Verslag

Ministerie van Verkeer en Waterstaat
Directoraat-Generaal Rijkswaterstaat
Directie Zeeland

Verslag van
Voorontwerpoverleg Hellegatpolder
Opgemaakt door
Bram Leenhouts
Datum / tijd bespreking
28 juni 2001 / 9:00 uur - 11:00 uur

Figuur 4
Glooiingskaart
ontwerp 1A

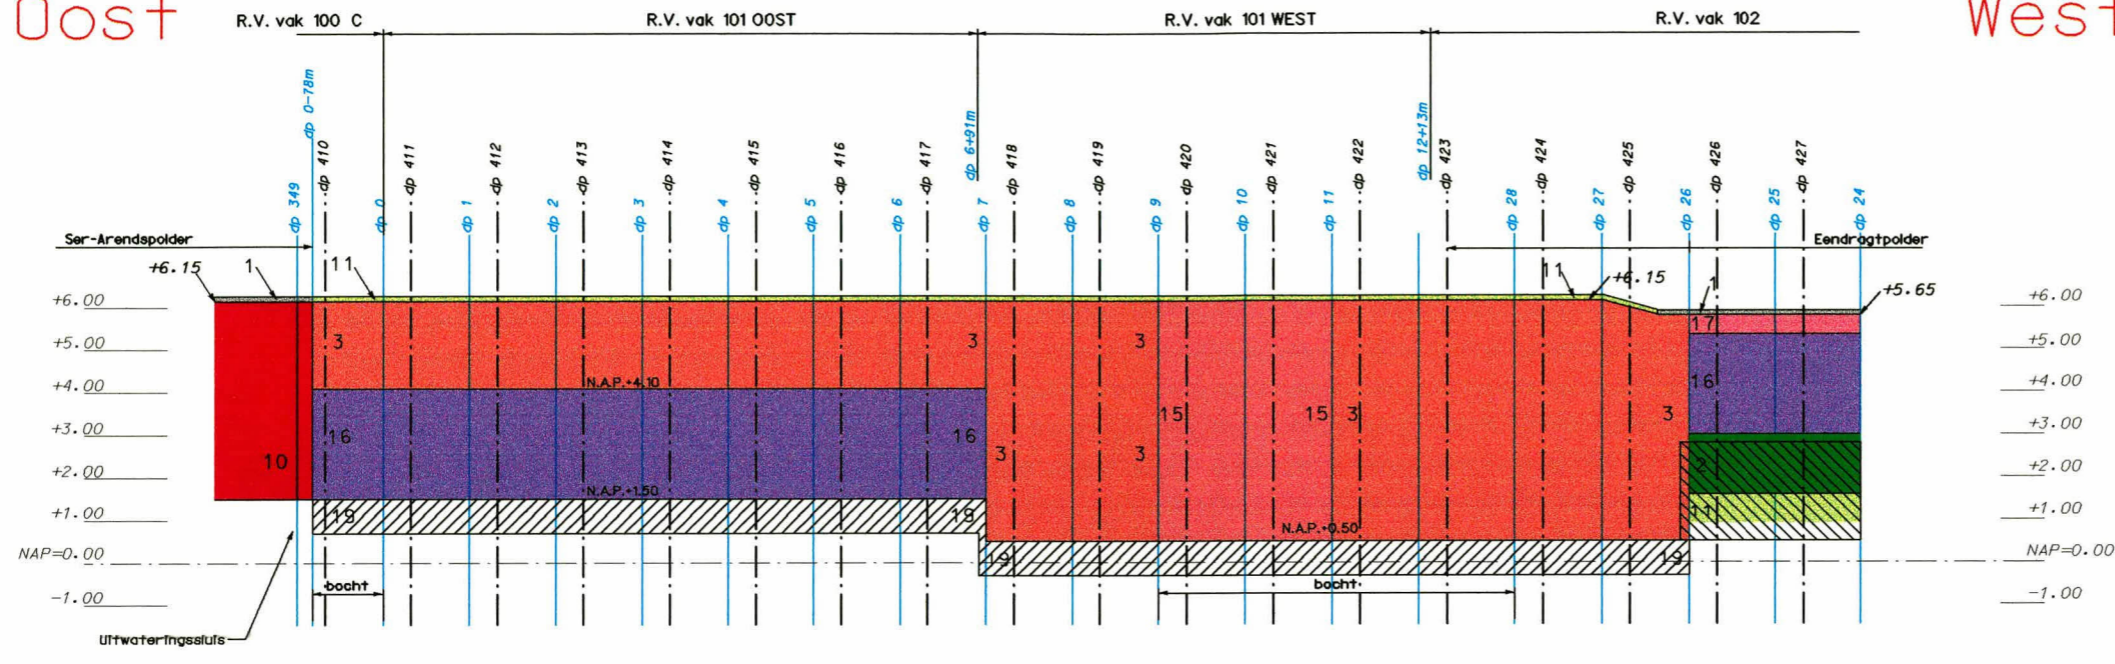
Om een goede afweging te kunnen maken tussen de varianten 1 en 3 is het van belang de kosten van onderhoud in beeld brengen.

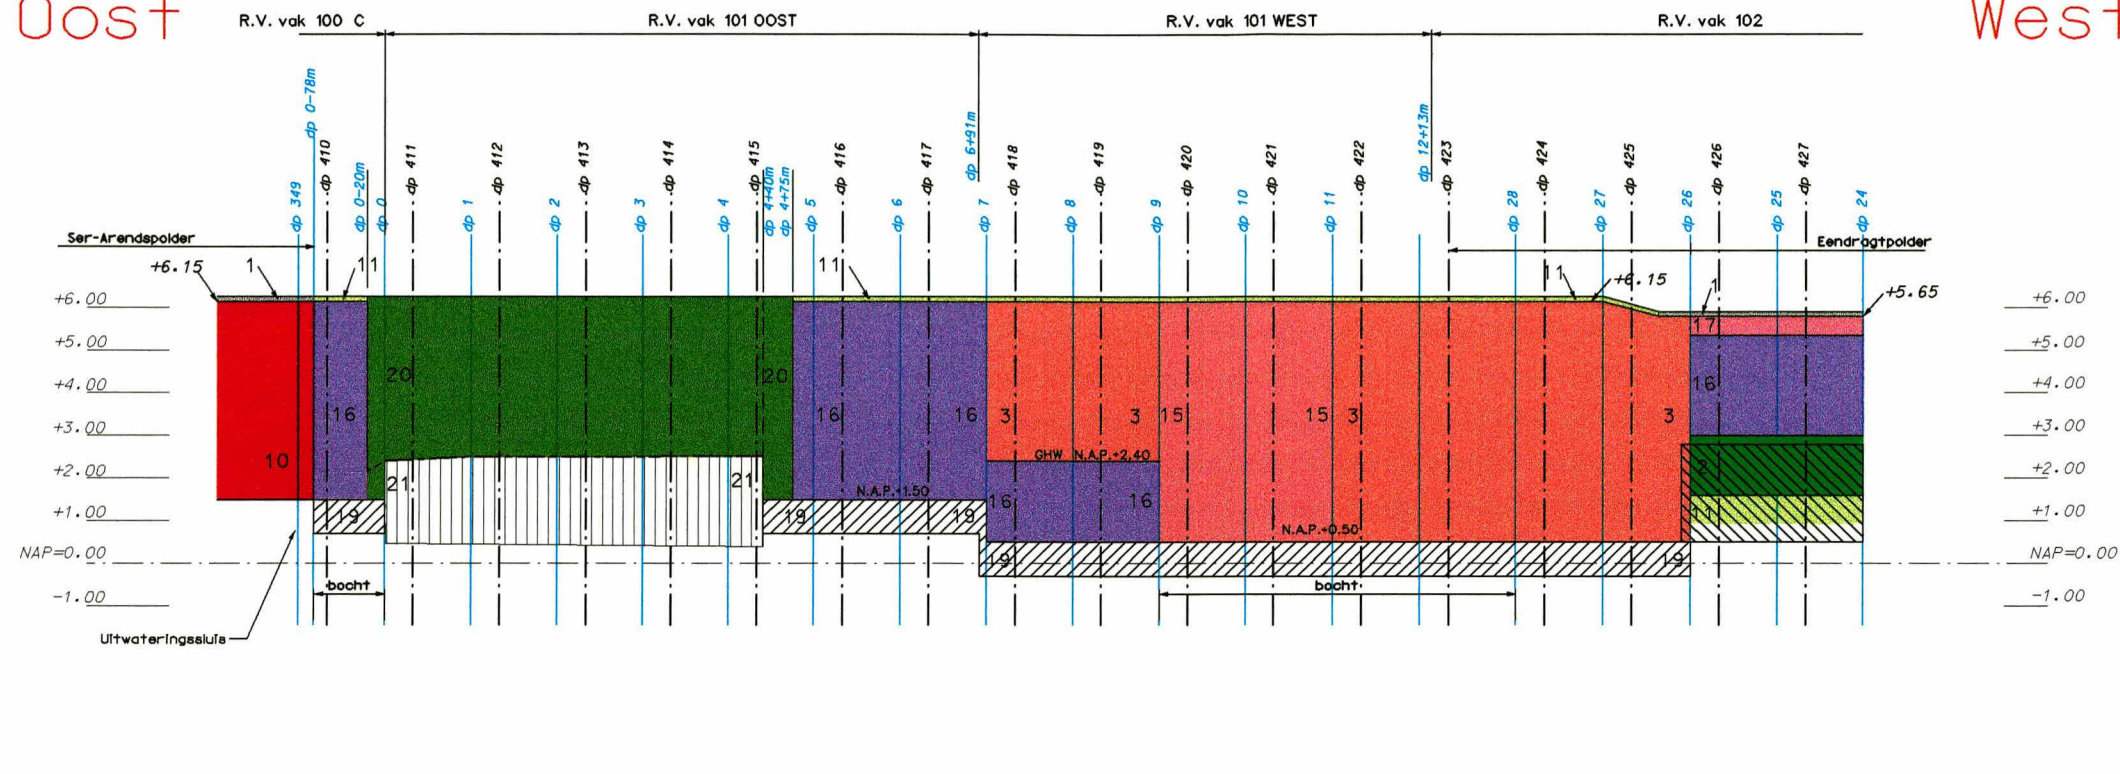
Berekeningen voor het ontwerpen groene dijk en kleidijk zijn gebaseerd op rekenregels. Zijn deze rekenregels 'gestempeld'?

Aangezien de kleidijk met een talud van 1 : 6 een benodigde dikte van ruim 3,00 m vergt, is dit geen reële optie.

Volgens Martin Stroo zal op de groene dijk beneden N.A.P. + 3,50 m geen goede grasmat ontstaan. Deze zone ligt tot ongeveer een meter boven GHW. Door het regelmatig overspoelen met zeewater en de daarbij gepaard gaande afzetting van veek is goed beheer van de grasmat onmogelijk. Een optie is voor dit gedeelte een kleidijk te construeren.

De groene dijk is i.v.m. de geul in het schor niet westelijk van dijkpaal 5 ontworpen. Blijft de geul wel bij de andere voorgestelde constructies?

Het R.I.K.Z. aan de hand van een dwarsprofiel tonen hoe het ontwerp er ter plaatse van het geultje uit ziet.

Om de teenconstructie en kreukelberm te kunnen maken zal tijdelijk op dezelfde plaats van de geul zelfs een grotere gegraven worden. Na het aanbrengen van de constructies komt de opzijgezette grond weer in het oorspronkelijke profiel. De afwatering blijft zodoende te allen tijde gegarandeerd.

- 3 Het gedeelte van de groene dijk beneden N.A.P. + 3,50 m is als kleidijk geconstrueerd. De meerkosten voor deze constructie bedragen f 162.000,- In de scoretabel is deze aanpassing doorgevoerd.
- 5 De extra onderhoudskosten voor groene dijken zijn ca. f 4.000,- per ha per jaar. De oppervlakte groene dijk van variant 3 is ongeveer 1 ha. In de scoretabel is deze aanpassing niet doorgevoerd.
